# Réponses EDF à l'avis du 23 mars de la Mission régionale d'autorité environnementale Provence-Alpes-Côte d'Azur sur le projet de curage du piège à graviers du Buëch pour la période 2023 – 2033 sur la commune de Sisteron (04) (avis N° MRAe 2023APPACA20/3390)

Les réponses apportées par EDF aux différentes remarques de la Mission d'autorité environnementale reprises ci-dessous sont indiquées en bleu.

**Emprises du projet**

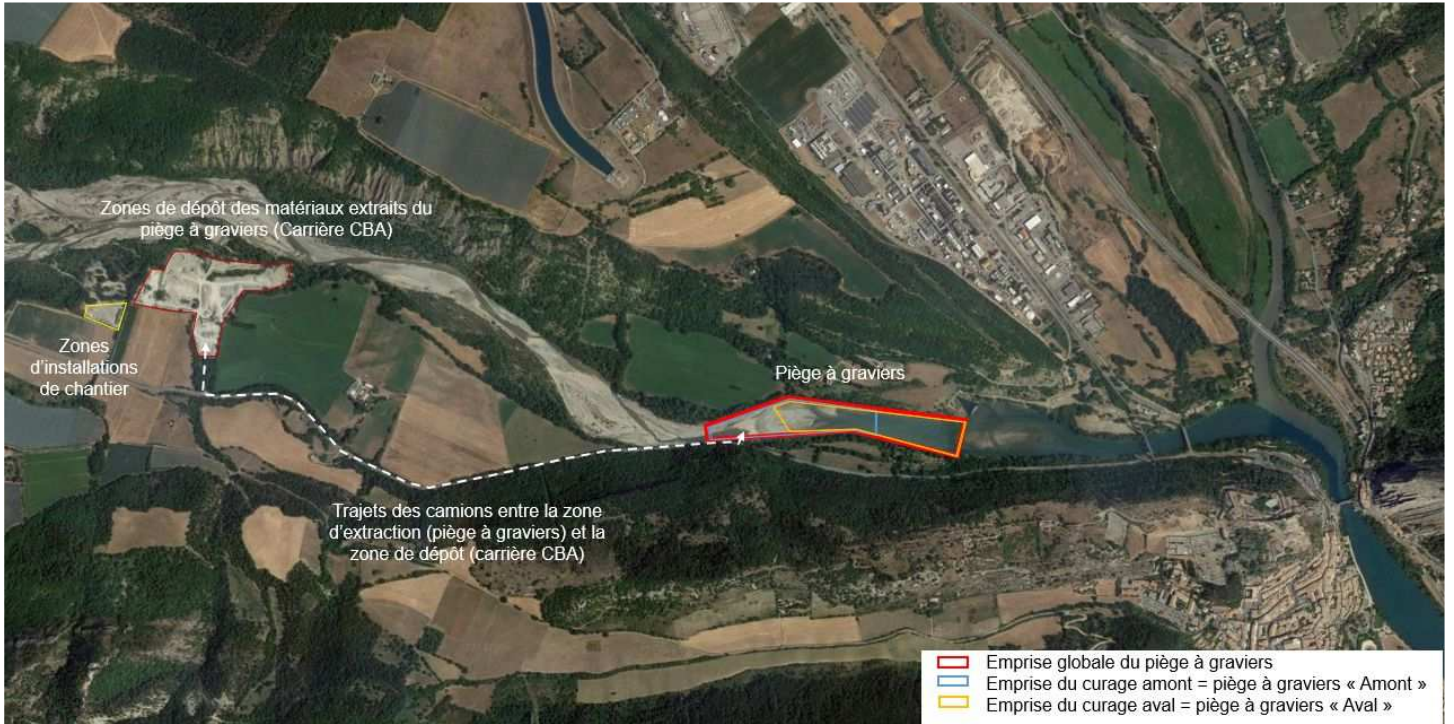
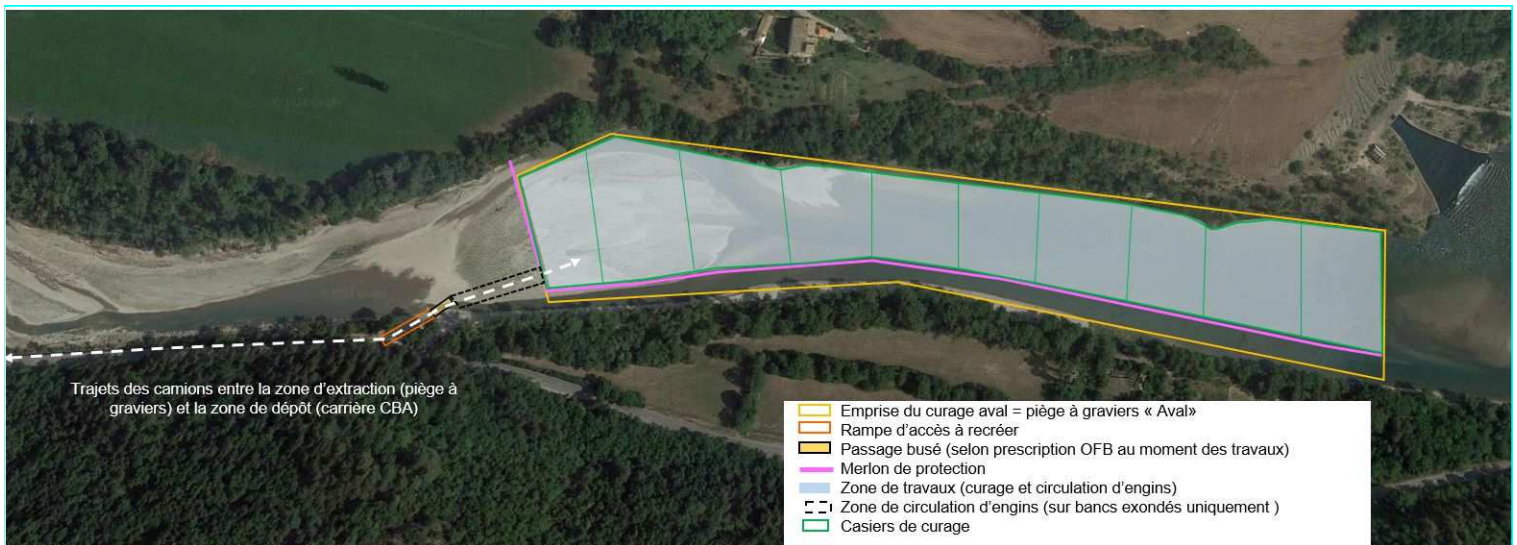
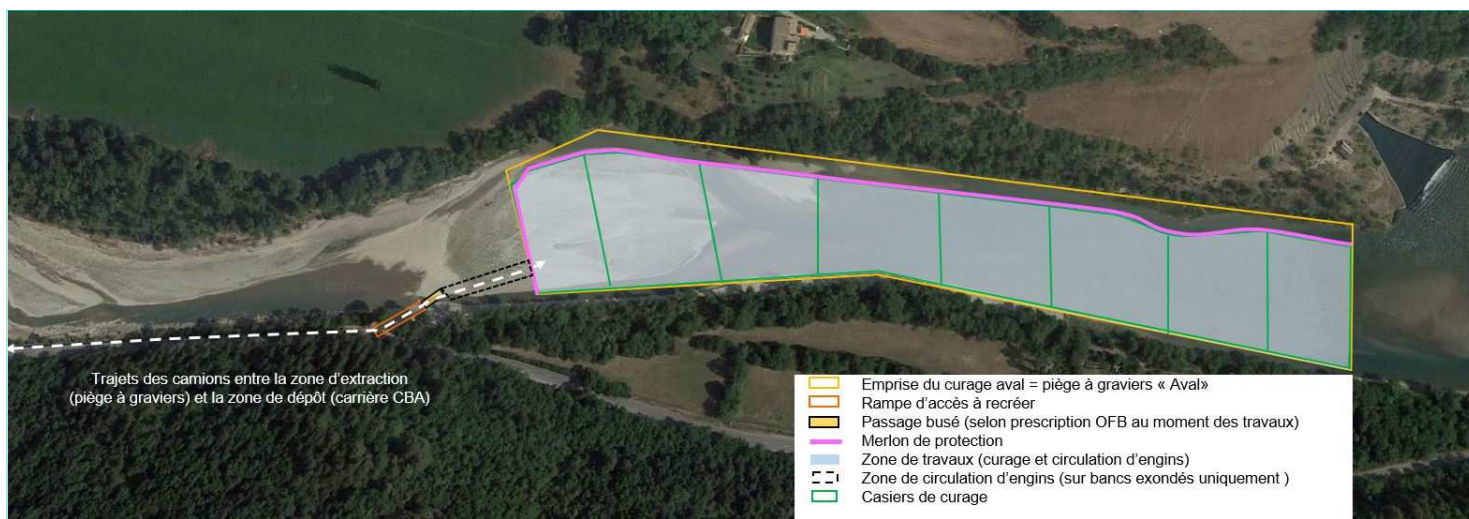
**La MRAe recommande de fournir une carte permettant de localiser de façon précise et exhaustive, l'ensemble du périmètre de projet.**

Les éléments de périmètre du projet sont indiqués dans l'étude d'impact en figures 12 et 34 pages 44 et 68 (ou p. 45 et 69 fichier numérique du pdf), et plus précisément pour l'emprise de travaux en fig. 50 p.88 (ou p.89 du fichier numérique pdf).

Suite à la demande de l'Autorité environnementale, un zoom sur la zone de chantier pour clarifier le positionnement des différents postes (accès, installations de chantier, circulation d'engins et zone d'extraction) est proposé ci-dessous :

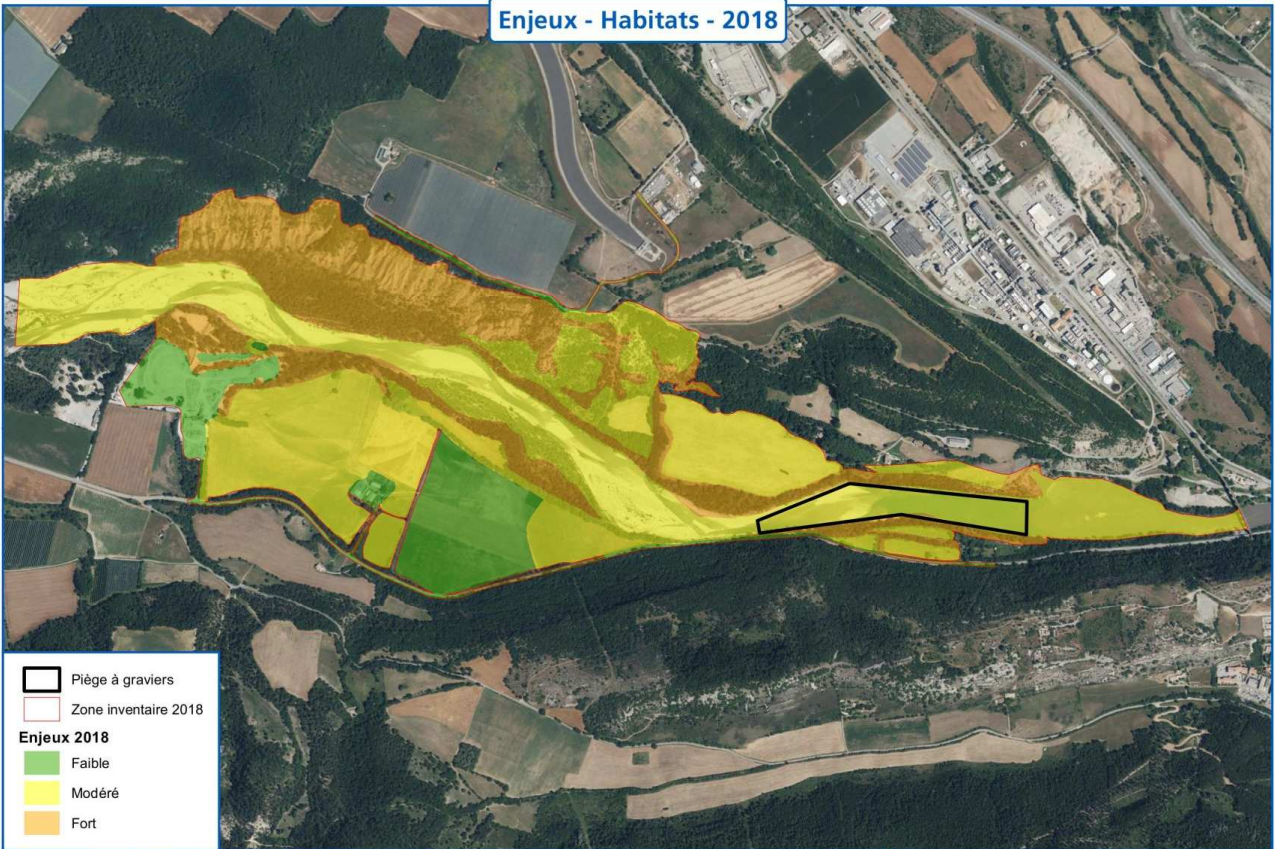
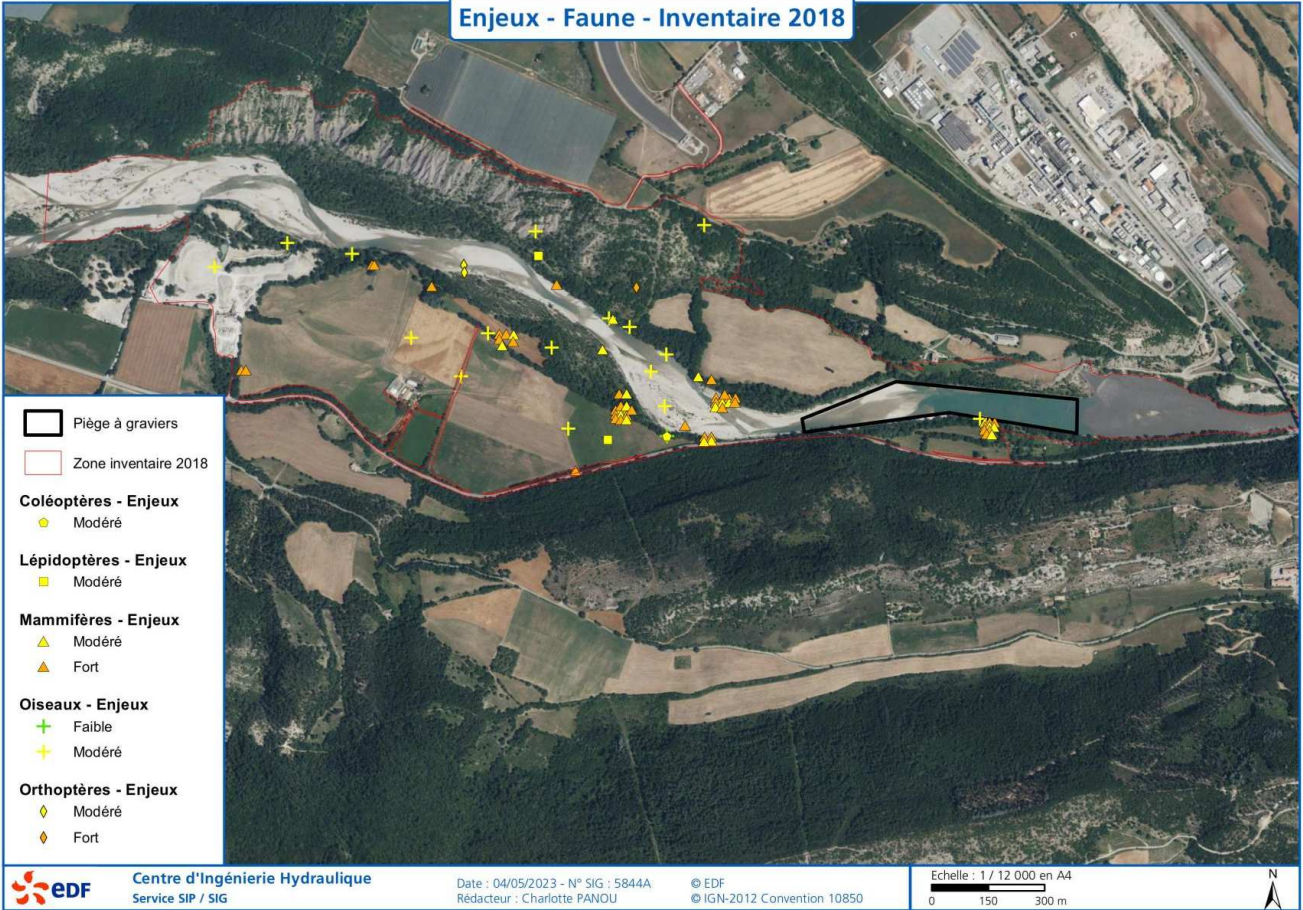
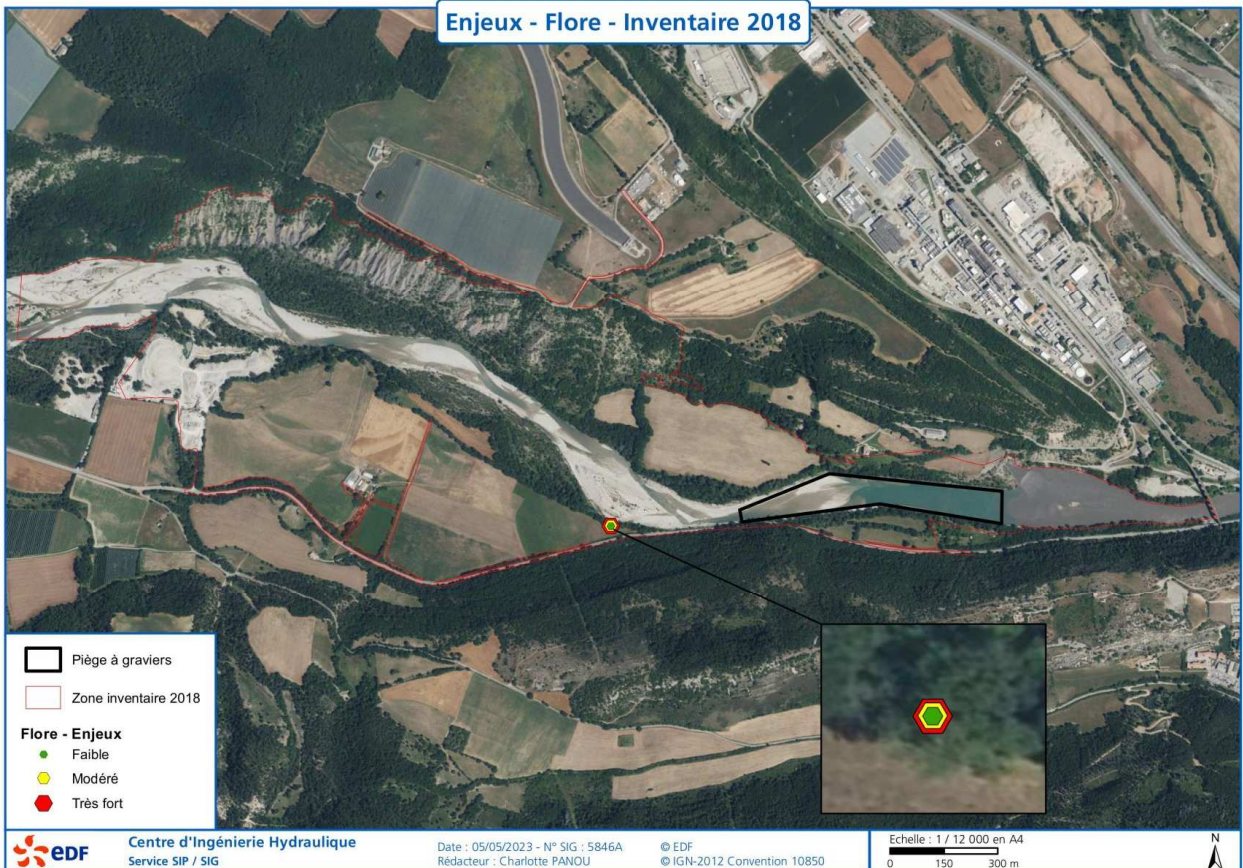
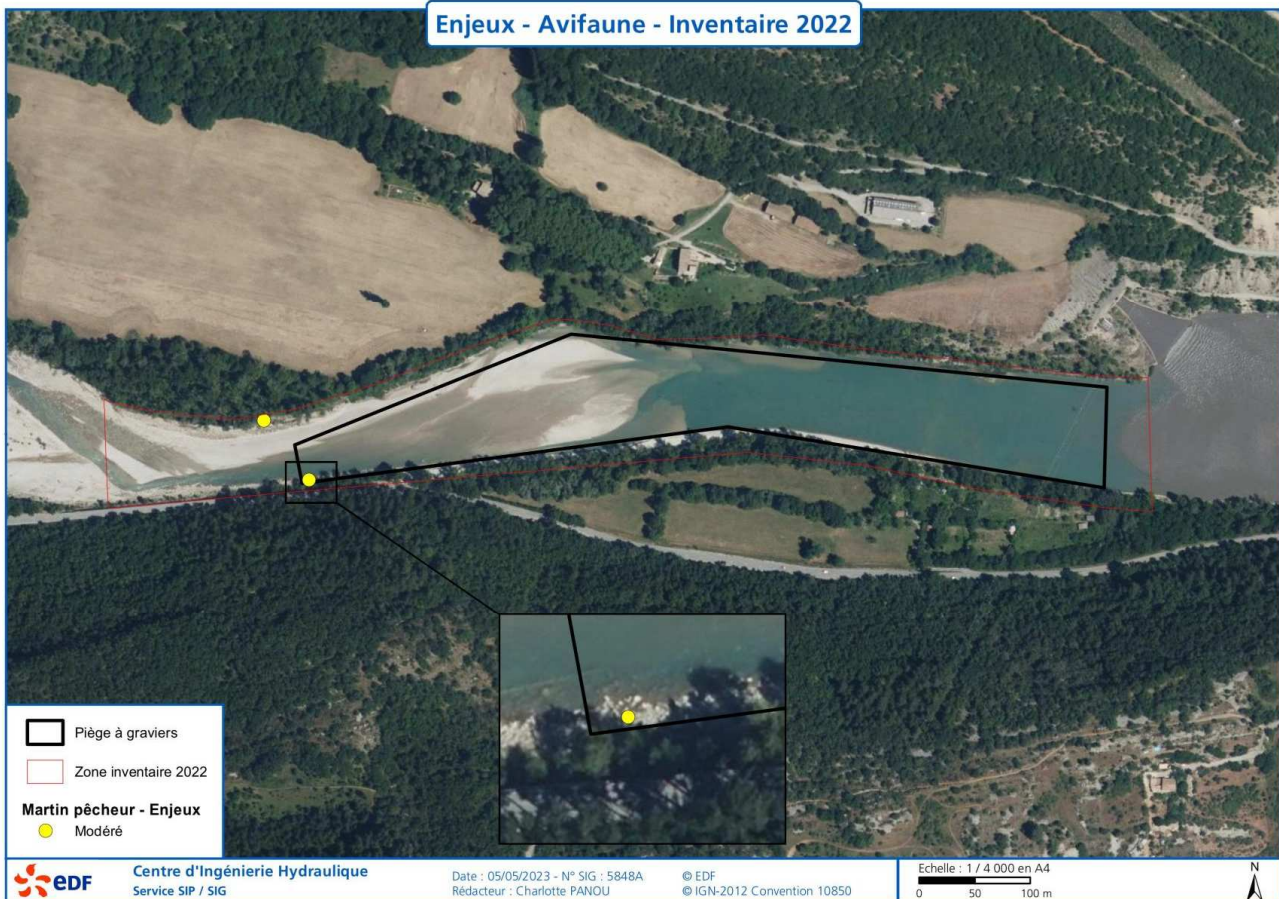
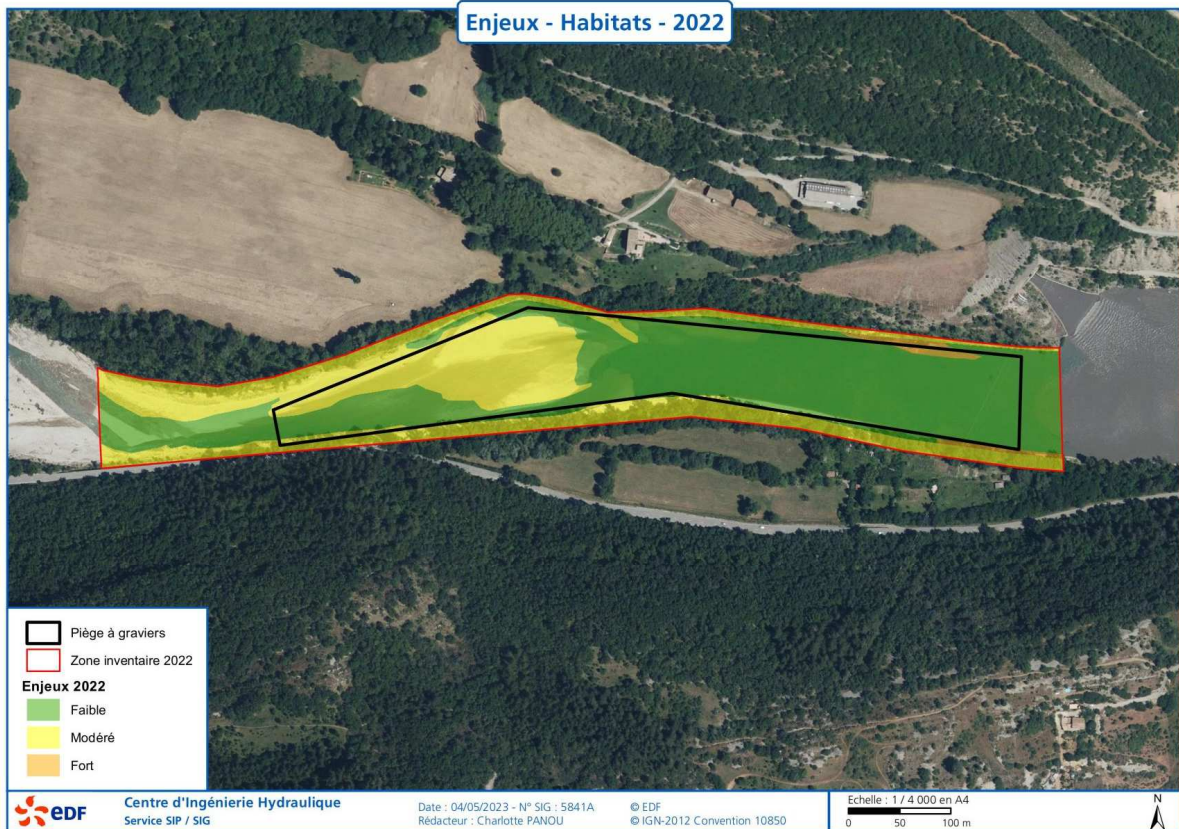
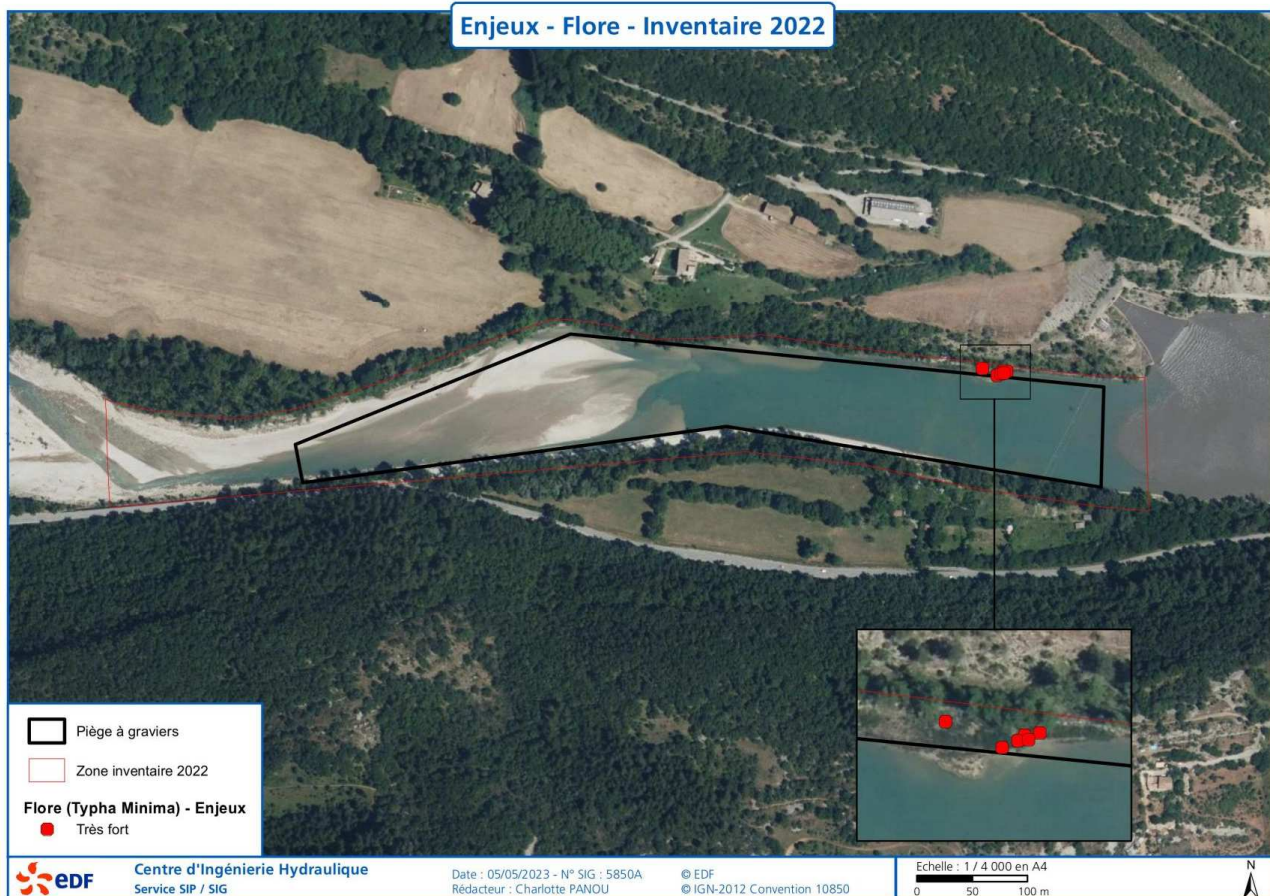
***La MRAe recommande de fournir une carte de synthèse de la sensibilité écologique de l'aire d'étude et d'actualiser le niveau d'enjeu local de conservation de tous les habitats et espèces concernés sur la base de l'inventaire écologique complémentaire de 2022.***

Suite à la demande de l'Autorité environnementale, EDF fournit en complément au dossier la cartographie de synthèse des enjeux écologiques ci-dessous.

Nota : Entre 2018 et 2022, la zone d'étude prise en compte pour la réalisation des inventaires diffère. La zone d'étude considérée pour 2018 prenait en compte les différentes solutions alternatives envisagées (création d'une piste en rivière entre la carrière CBA et le piège à graviers, création d'une nouvelle piste d'accès à la carrière CBA en bordure des terrains agricoles existants en rive droite, cf. §3.3.3 et §3.3.4 de l'étude d'impact en p. 101 et 102 de l'étude d'impact - ou p102 et 103 du fichier numérique pdf). En 2022, la zone d'investigation correspond uniquement au gabarit total du piège à graviers (zone « amont » et zone « aval ») pour réaliser le complément d'inventaires car les autres solutions alternatives n'ont pas été retenues.

De plus, les inventaires 2018 et 2022 n'ont pas été réalisés par les mêmes bureaux d'études. Les méthodologies d'inventaires, la délimitation et la caractérisation des habitats naturels diffèrent, ce qui rend impossible de concaténer les habitats de 2018 et de 2022 sur une même carte pour des raisons de lisibilité. Il a donc été fait le choix de dissocier les années 2018 et 2022 dans les représentations graphiques des enjeux écologiques des habitats, de la faune et de la flore. Les enjeux écologiques ont été représentés à l'échelle du périmètre des inventaires.
